COMMISSION ROYALE DES MONUMENTS ET DES SITES
KONINKLIJKE COMMISSIE VOOR MONUMENTEN EN LANDSCHAPPEN

Objet : BRUXELLES. Boulevard Adolphe Max, rues Saint-Pierre, du Finistère, du Pont Neuf, de la Fiancée et de Malines.

Demande de permis d'urbanisme portant sur le réaménagement du boulevard Adolphe Max et des rues adjacentes entre le boulevard Adolphe Max et le boulevard E. Jacqmain.

Avis de la CRMS

Situation projetée et coupe C-C' du boulevard A. Max (extraits du dossier)

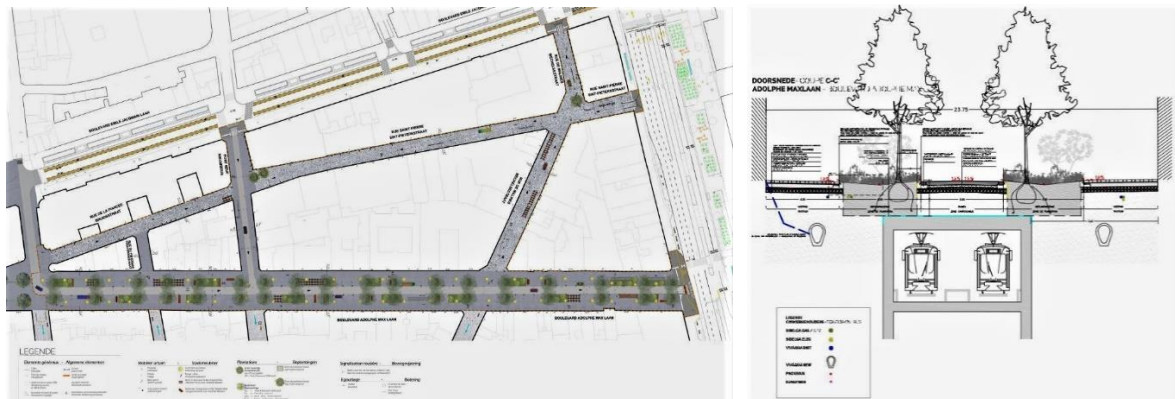
La Commission attire néanmoins l'attention sur les immeubles d'angle remarquables qui jalonnent le parcours, notamment celui qui est classé à l'angle de la rue Saint-Michel (28-34, bd A. Max). Elle demande de maintenir les vues totalement dégagées vers et depuis ces édifices et de renoncer à cette fin aux plantations projetées au croisement.
